不具合箇所説明図

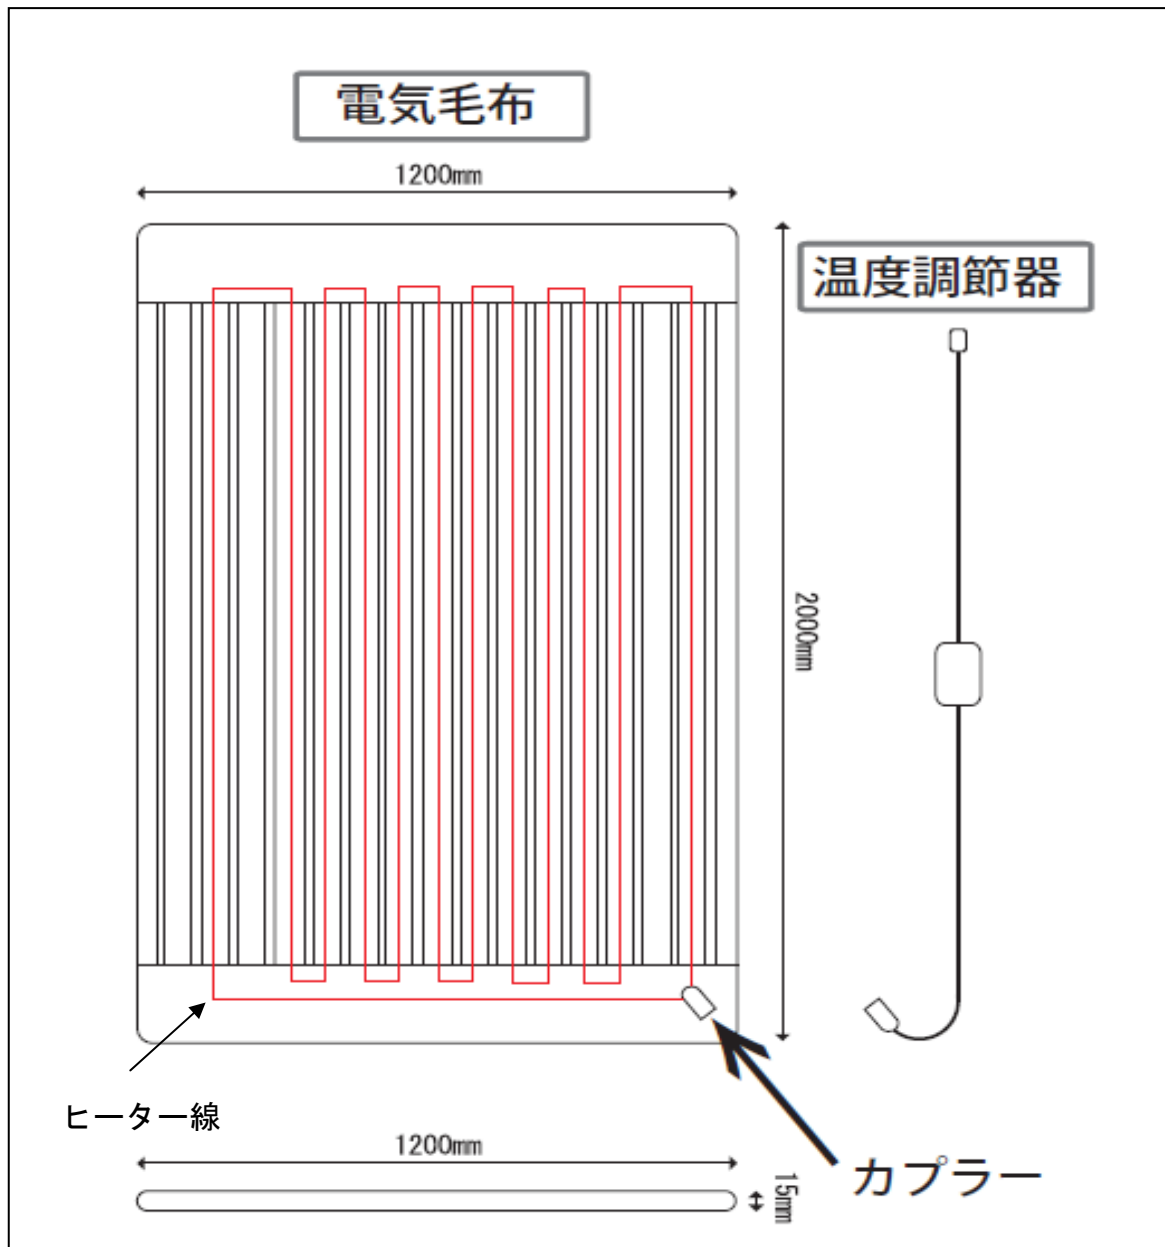
車室内で使用する電気毛布において、ヒーター線の強度が不足している試作品を誤って出荷したものがあある。そのため、当該製品の使用を続けると、ヒーター線が断線し、最悪の場合、焼損するおそれがある。

電気毛布と温度調節器を良品と交換する。

識別 電気毛布の裏側のコネクターと、温度調節器部の裏面にペイント塗布。
